PIANO SULCIS - S.S. 195 "SULCITANA" - INTERVENTI DI ADEGUAMENTO STRADA DI COLLEGAMENTO S. GIOVANNI SUERGLIU-GIBA DAL KM 91+100 AL KM 94+600; S.S. 293 "DI GIBA" - MESSA IN SICUREZZA STRADA GIBA-NUXIS DAL KM 60+100 AL KM 63+700 E DAL KM 64+200 AL KM 65+500

ADDENDUM AL PD - ALLEGATO 4
 TAVOLE DI CONFRONTO
 S.S. 195 - Planimetria di dettaglio delle modifiche Tav. 1 di 5

ALLEGATO ADDENDUM AL PD PER C/S - LUGLIO 2020

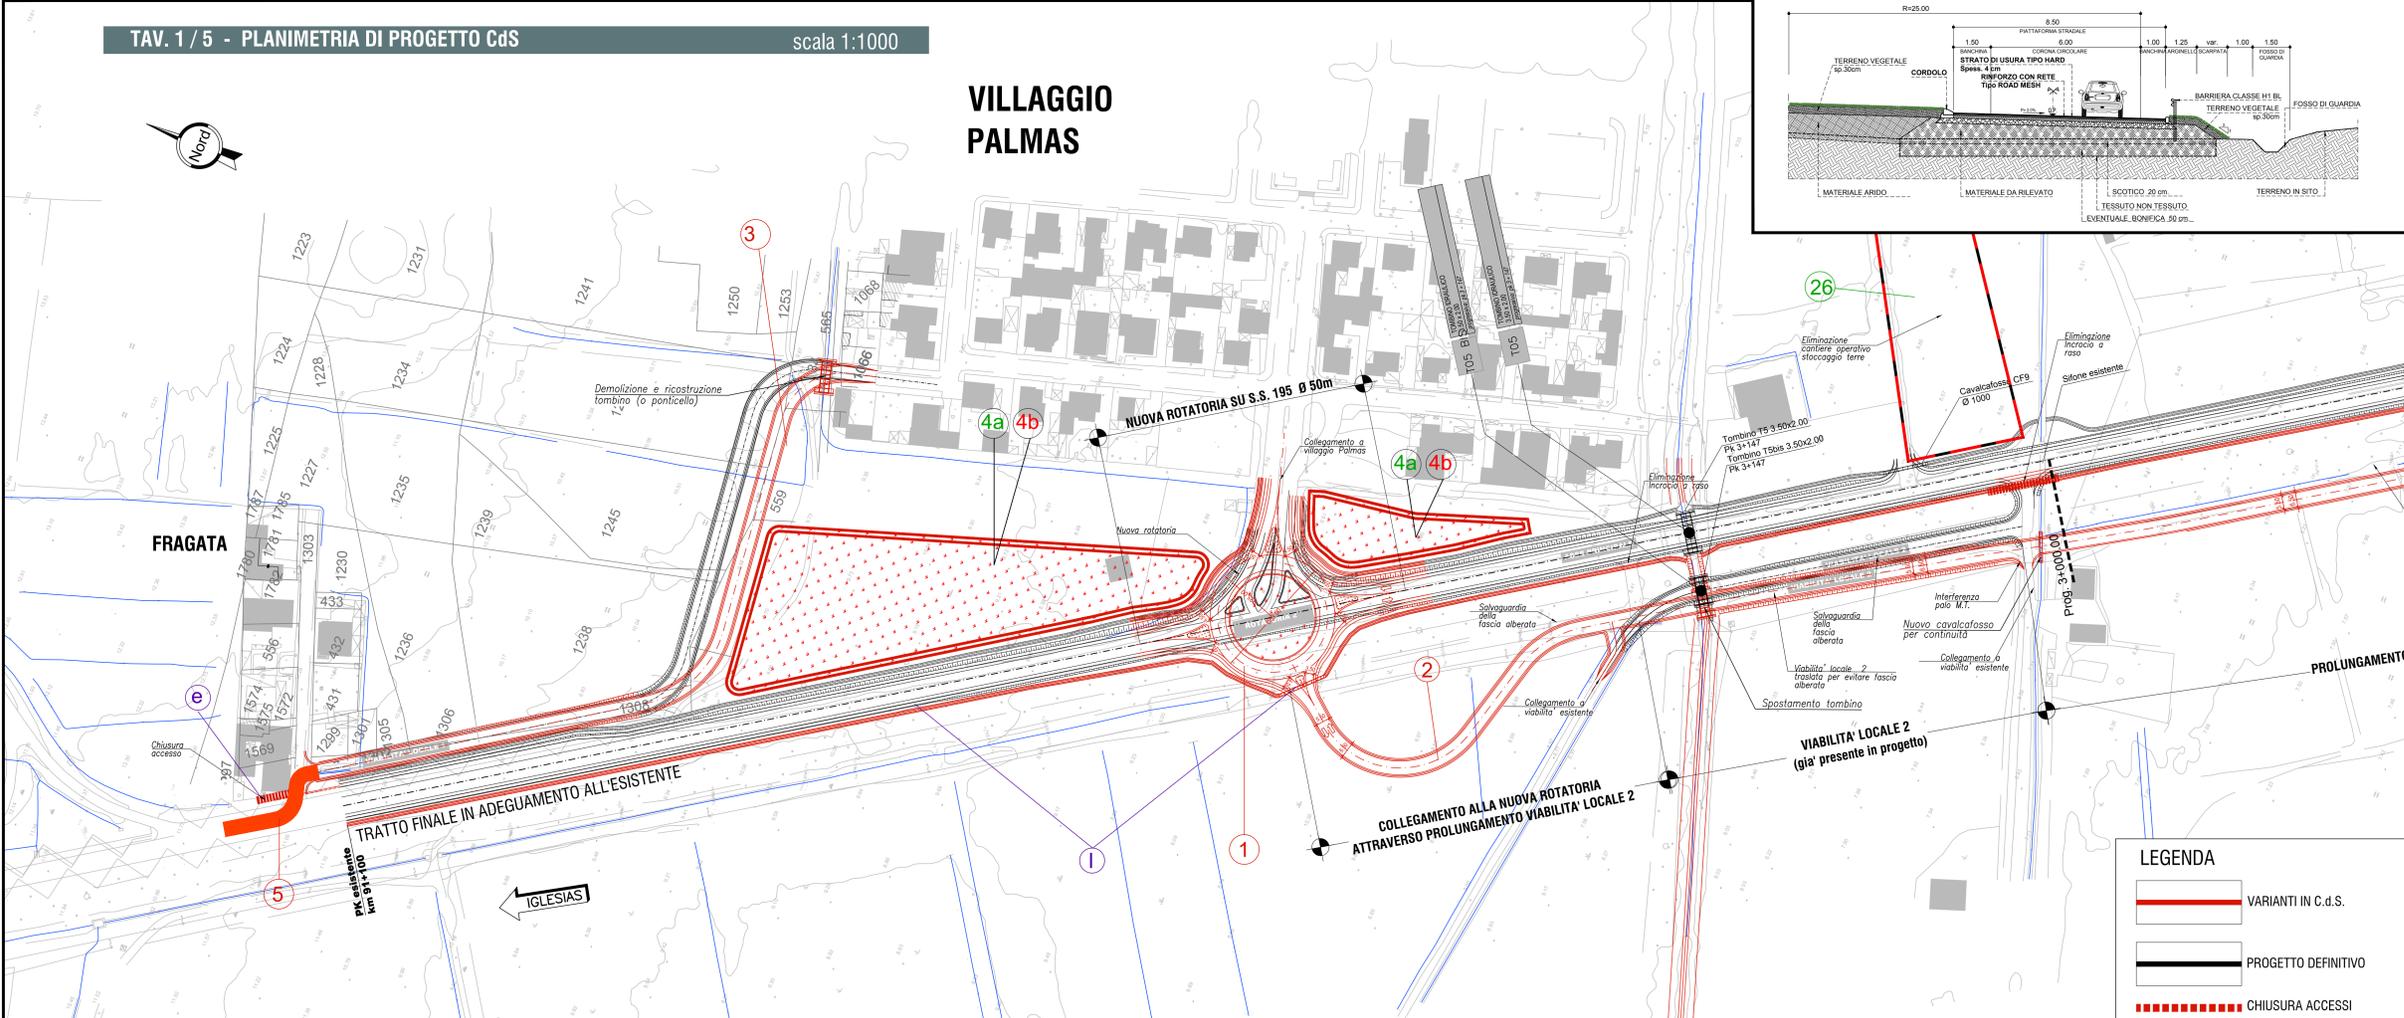
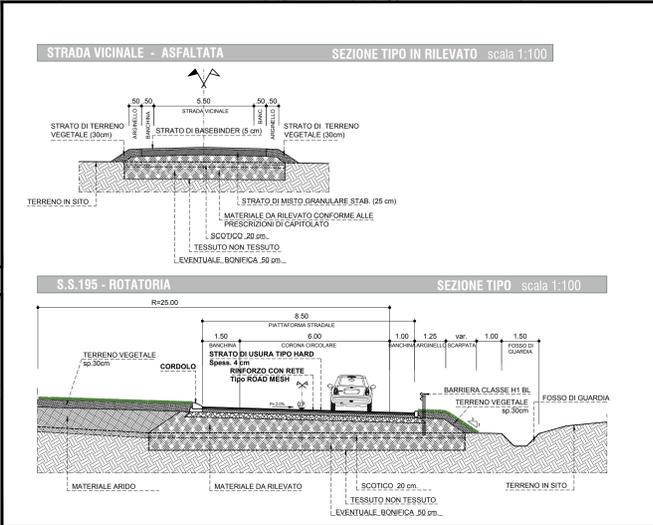
- 1: Realizzazione di una rotondina di tipo "convenzionale" di diametro pari a 50 m in sostituzione dell'attuale intersezione a raso
- 2: Estensione viabilità locale 2 (dalla nuova rotondina di cui al p.to 1 fino alla sez. 124); chiusura di tutti gli accessi esistenti e di progetto nel tratto indicato; spostamento tombino T05 bis, realizzazione nuovi tombini T4bis, T3bis

- 3: Ottimizzazione del tracciamento planimetrico della viabilità locale 1, riposizionamento della viabilità locale 1 per limitare gli espropri
- 4b: Mitigazione acustica con potenziamento opere a verde

- 5: Accesso provvisorio al Villaggio Palmas durante le fasi di cantiere; realizzazione anticipata della viabilità locale 1 e collegamento provvisorio tra la ss 195 e la medesima viabilità locale 1

- 6: Intervento di riconfigurazione e ricollocazione (con allontanamento dal viadotto Palmas) dell'intersezione al km 92+900 in prossimità dell'intersezione esistente. L'intervento si rende necessario al fine di assicurare la necessaria visibilità

- 7: Realizzazione di by-pass integrale al tratto di ss 195 oggetto di intervento mediante l'utilizzo della viabilità locale alternativa (sp 77 e sp 74); verranno comunque garantiti gli accessi ai frontisti aventi unico accesso dalla ss 195. Per la realizzazione della rotondina 1 verrà utilizzato il vecchio tracciato declassato della ss 195

- 21: Impianto di emergenza del viadotto Palmas
- 22: Riduzione delle aree di esproprio attraverso un'opera di sostegno del corpo stradale
- 24: Riprofilatura e risagomatura fossi

- 4a: Rimodellamento morfologico in corrispondenza dell'ingresso al villaggio Palmas con l'utilizzo di materiale proveniente dagli scavi
- 23: Rimodellamento morfologico terreno in prossimità della rotondina 1
- 26: Riposizionamento cantiere operativo per stoccaggio terre

- a/c: inserimento piazzole di sosta
- b: collegamento a viabilità esistente
- d: apertura accesso ai soli autorizzati
- e: chiusura accesso abitazione
- l: nuovo fosso e nuovo cavalcavia sull'innesto della viab. locale 2 sulla rotondina 2
